HT-199-4

HTTR 設工認 第 2 回申請の一部補正(R2.3.30)の
コメントに係る回答
(内部火災)

令和 2 年 6 月 18 日

日本原子力研究開発機構 大洗研究所
高温ガス炉研究開発センター
高温工学試験研究炉部

第 3.30 表 被覆材及び結束バンドの仕様

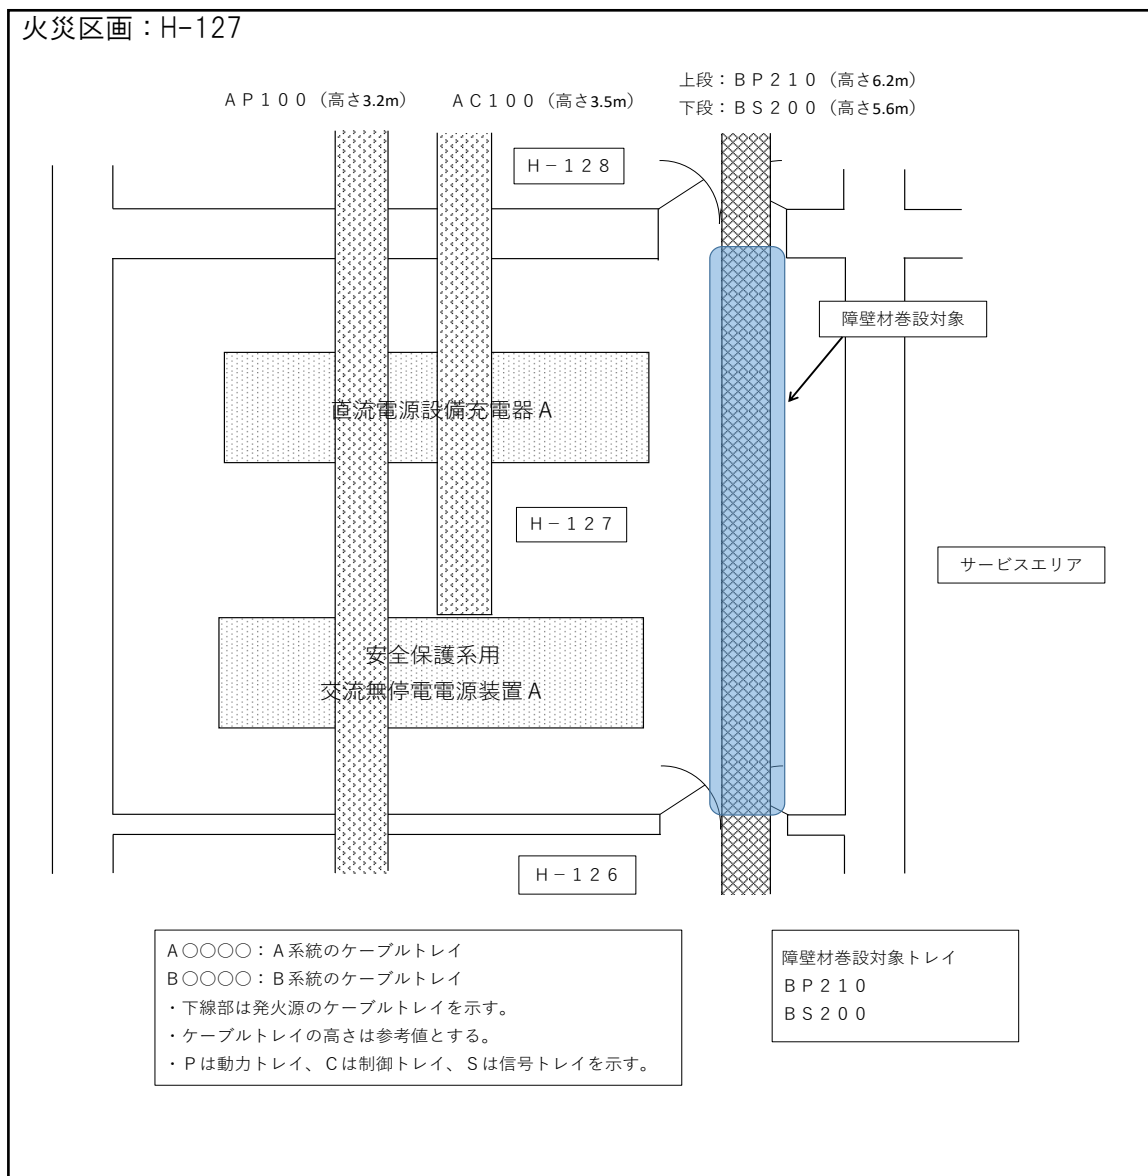
障壁材の施工方法、耐火性能の根拠を説明すること。

【回答】ケーブルトレイに巻設する障壁材は、原子力発電所での使用実績を有する規格品であるシリカ・マグネシア・カルシア系の断熱ブランケット（ファインフレックス BIO）を選定し、所定の厚さ（50mm）を巻設したケーブルトレイ模擬体に対し、建築基準法（ISO834）による標準加熱温度曲

線に従い 1 時間加熱し、ケーブルトレイ模擬体の内部温度が NUREG/CR-6850 に基づくケーブルの損傷温度(205°C)を超えないことを、ISO834 に準拠した試験方法により確認する。また、障壁材と同等の耐火性能が確認された表皮材にて障壁材を梱包し、隙間・変形なく所定の厚さ(50mm)を確保した上でケーブルトレイに巻設し、同等の耐火性能が確認された結束バンドで固縛する施工方法とする旨を設工認本文の設計条件に明確化する。

原子炉の停止機能及び冷却機能を有する設備に係るケーブルを格納するケーブルトレイのうち、系統が混在する火災区画内に設置されるケーブルトレイの 1 系統については、建設省告示 1369 号に基づく 1.5mm 以上の厚さを有する鋼板で覆うことで 1 時間の遮炎性を担保する。また、建築基準法 (ISO834) の標準加熱温度曲線及び試験方法に従い、ケーブルトレイの内面温度がケーブルの損傷温度である 205°Cを超えないことを確認したシリカ・マグネシア・カルシア系の断熱ブランケット (ファイフレックス BIO) の障壁材を、障壁材の耐火試験時に試験体を使用することで耐火性能が確認された被覆材及び結束バンドにて梱包し、隙間・変形なくケーブルトレイに巻設することでケーブルの損傷を防止する。さらに、同一の火災区画内に異なる系統の潤滑油を内包する機器が存在する場合には、機器間の分離距離、機器と火災防護対象機器に係るケーブルを格納するケーブルトレイ間の分離距離、機器と可燃物間の分離距離を IEEE384 に基づく分離距離により確保する。難燃性ケーブルが使用できない中性子計装及び放射能計装の検出回路に係るケーブルは鋼製の電線管内に敷設する。

同一の火災区画における、ケーブルトレイに巻設する障壁材の仕様を第 3.29 表、被覆材及び結束バンドの仕様を第 3.30 表、異なる系統の火災防護対象ケーブルトレイの分離距離及び障壁材の巻設対象トレイを第 3.31 表、ケーブルトレイの敷設概略及び障壁材を巻き設するケーブルトレイを第 3.8 図、潤滑油を内包する異なる系統の機器間に対する分離距離及び潤滑油を内包する機器と火災防護対象設備に係るケーブルを格納するケーブルトレイ間の分離距離について第 3.32 表に示す。また、中性子計装及び放射能計装の検出回路に係る電線管の敷設経路を第 3.4 表、電線管の敷設概略を第 3.9 図に示す。
